CORTINA SLIDING CENTRE

Riqualificazione della pista 'Eugenio Monti' di Cortina d'Ampezzo

Relazione descrittiva generale – Addendum: Aggiornamento Progetto Esecutivo

CSC.S2.PE_GN.00_A.00_IP.RG.003_E

Figura 35 –Sezione Edificio E. In verde, le parti confermate nell'aggiornamento del progetto

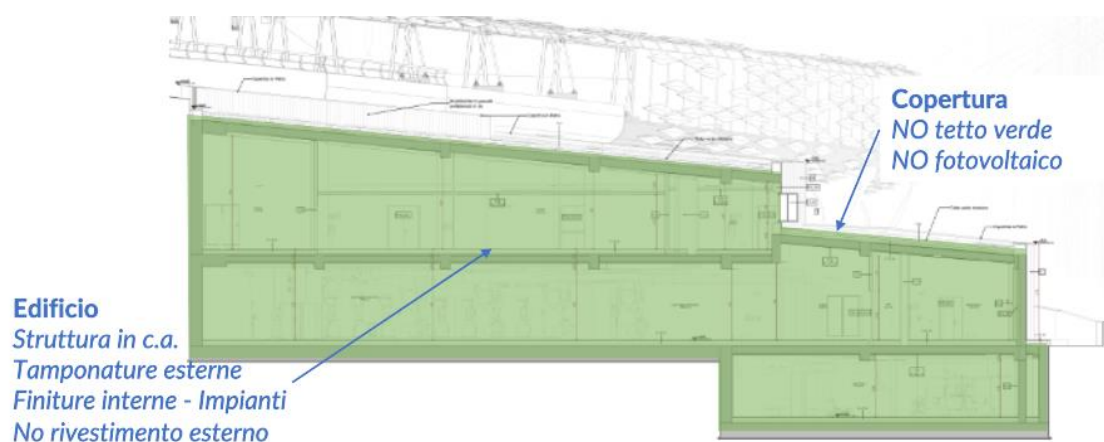
Viene mantenuto l'edificio che ospita l'impianto tecnologico per la produzione del ghiaccio, eliminandone il rivestimento in copertura cosiddetto 'tetto a verde' ed il rivestimento esterno in pannelli rigati.

Planimetria della modifica alle zone spettatori

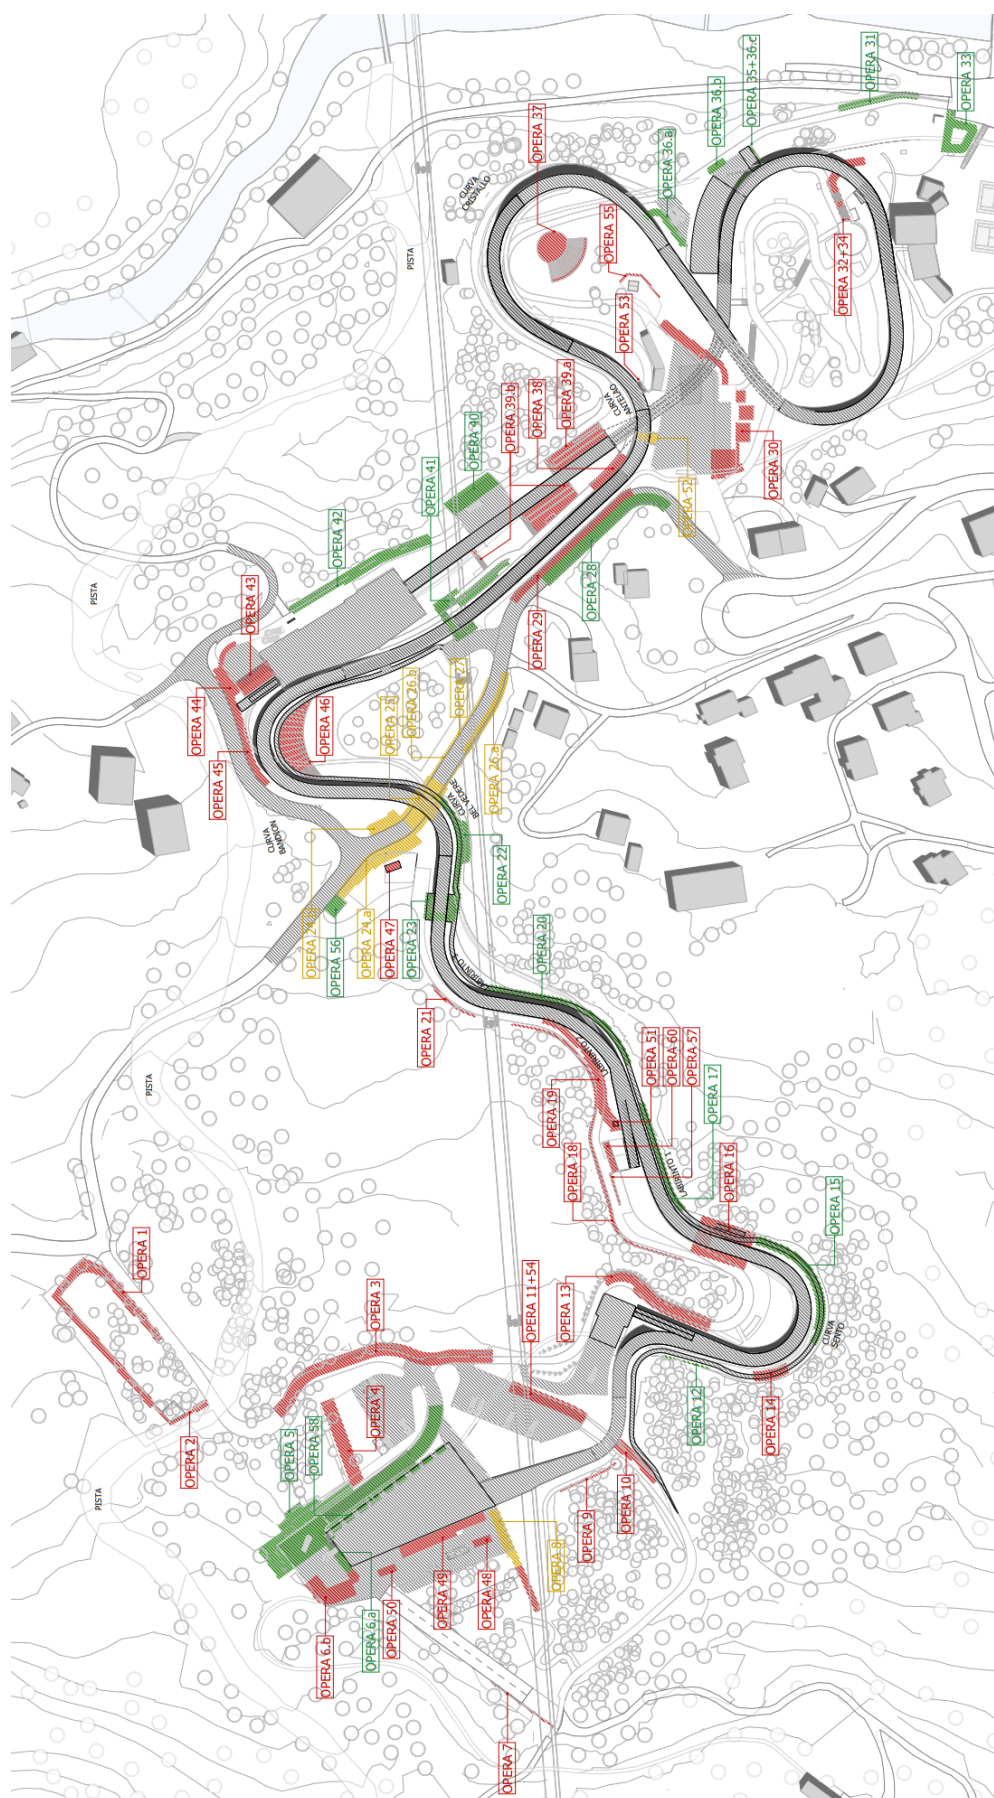
Le aree spettatori verranno ricavate negli spazi di movimentazione del cantiere, non andando a prevedere operazioni di finitura e completamento. Il fondo sarà lasciato naturale con ghiaio. In definitiva:

| Area 04 Cristallo | verranno realizzati i movimenti terra nell'ambito delle movimentazioni di cantiere. Stralciata la sistemazione a gradoni. |
| Area 05–Teatro: | verrà preservato l'attuale teatro nel parco pubblico Sopiazes. I terrazzamenti nuovi non verranno realizzati. Verranno realizzati i movimenti terra nell'ambito delle movimentazioni di cantiere. |

Figura 38 -I nuovi punti di monitoraggio

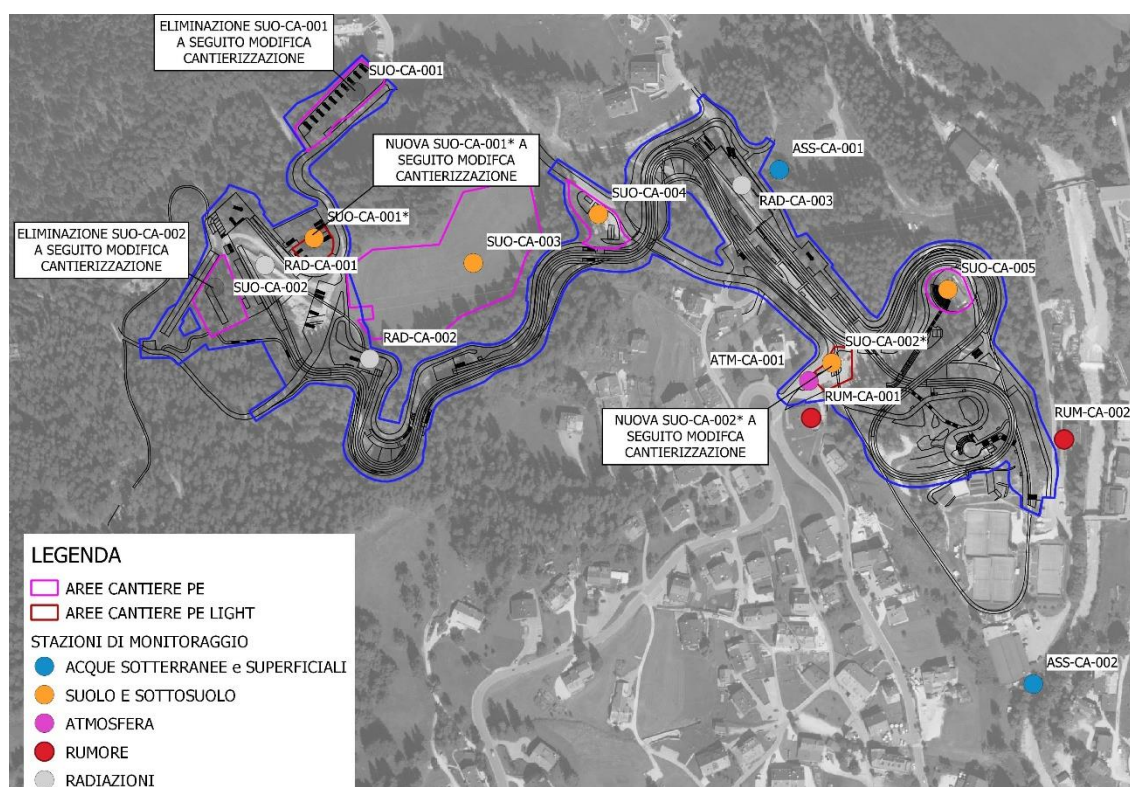
- in riferimento alla componente suolo e sottosuolo in quanto non saranno più previsti i campionamenti nelle aree di cantiere stralciate (SUO-CA-001 e SUO-CA-002), saranno invece previsti due nuovi punti di monitoraggio nelle due nuove aree cantiere: uno SUO-CA-001* nell'area del parcheggio P2 e l'altro SUO-CA-002* nel piazzale sul quale era previsto l'edificio R;
- su tutte le componenti ambientali inquanto sono rimodulate in termini di tempo, le indagini rispetto il nuovo cronoprogramma e le attività di cantiere.

Alla luce di quanto sopra il suddetto documento è stato pertanto modificato e rimodulato; l'immagine che segue mostra l'aggiornamento relativo all'ubicazione dei punti di monitoraggio.

Figura 39 - Area di cantiere. In viola il limite individuato nel PE, in rosso il limite nel progetto aggiornato

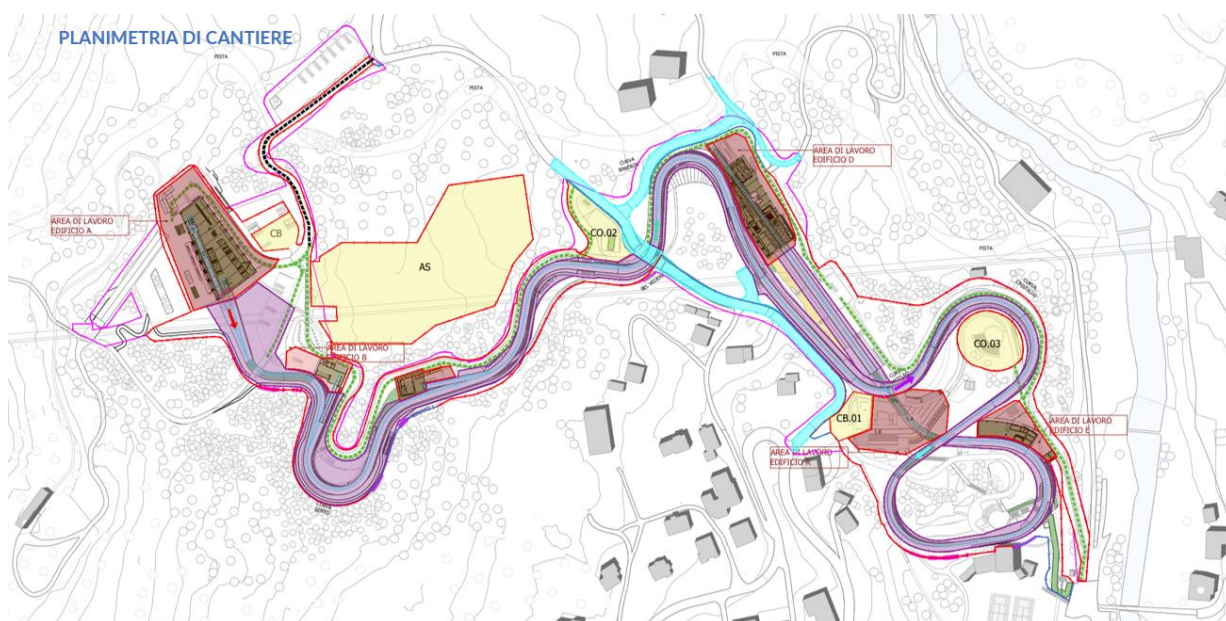
- L'eliminazione dell'area di parcheggio P1 comporta una modifica del cantiere base (CB), quest'ultimo verrà ricollocato e splittato su due aree, rispettivamente nell'area del parcheggio afferente all'edificio A (CB) e nel piazzale sul quale era ubicato l'edificio R (CB.01);
- L'area di cantiere operativo ubicato in prossimità della curva cristallo (CO.03), subisce un ampliamento;
